国土交通大臣認定等の仕様と異なる仕様の具体的な内容

○具体的な内容は以下のとおり(いずれも準耐火建築物にかかる仕様の不適合施工)

図1. 間仕切壁 (イメージ)

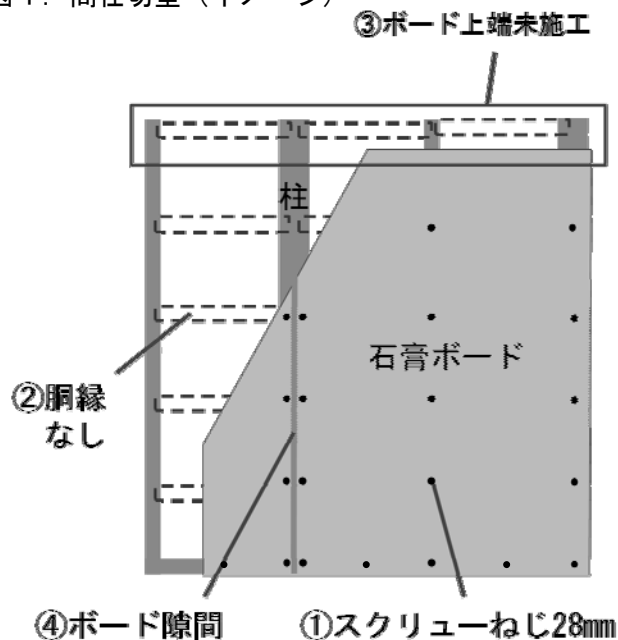
・間仕切壁の準耐火構造大臣認定関係…**図1参照**

大臣認定仕様	不適合施工
①	・石膏ボードを長さ40mm以上のスクリーねじで留める。	・石膏ボードを長さ28mmのスクリーねじで留めていた。
②	・下地組で胴縁を施工。	・下地組で胴縁を未施工。
③	・石膏ボード周辺部は、スクリーねじで留めること。	・石膏ボードが上端部まで施工されておらず、スクリーねじで留めていなかった。
④	・石膏ボードは「目すきのないように張る」。	・石膏ボードの隙間を空けて施工。

図2. 床の直下の天井と壁 (イメージ)

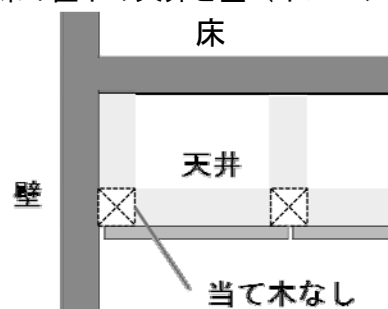
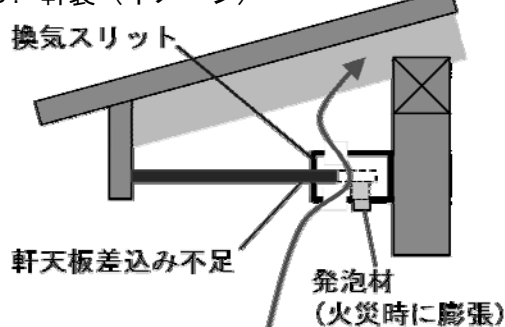
・床の準耐火構造告示関係(平成12年建設省告示第1358号)…**図2参照**

告示仕様	不適合施工
・床の直下の天井と壁の取合い等の部分の裏面に当て木が設けられている等当該建築物の内部への炎の侵入を有効に防止することができる構造とすること。	・床の直下の天井と壁の取合い等の部分の裏面に当て木が未施工。
